Monitoring aardgaswinning onder de Waddenzee vanaf de locaties Moddergat, Lauwersoog en Vierhuizen

Advies auditcommissie over de resultaten van het monitoringsjaar 2025

13 oktober 2026 | projectnummer: 4042

Figuur 3 Diepe bodemdaling in cm sinds 2006 (bron: NAM).

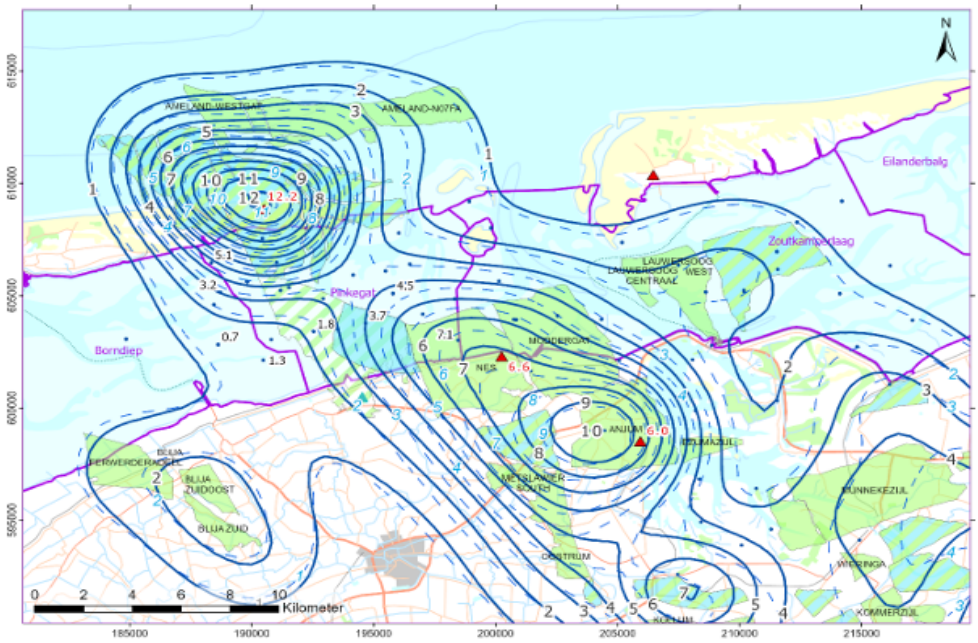
De gemiddelde diepe bodemdaling in 2025 bedroeg onder het Pinkegat 1,35 mm en onder de Zoutkamperlaag 0,68 mm. Beide zijn gelijk aan de diepe bodemdaling in 2024. De gemiddelde zeespiegelstijging bedraagt op basis van het huidige beleidsscenario voor 2025 3,65 mm/jaar. De Auditcommissie onderschrijft de conclusie van de NAM dat de diepe bodemdaling binnen de toegestane gebruiksruimte (van 6 mm/jaar voor het Pinkegat en 5 mm/jaar voor Zoutkamperlaag) is gebleven.
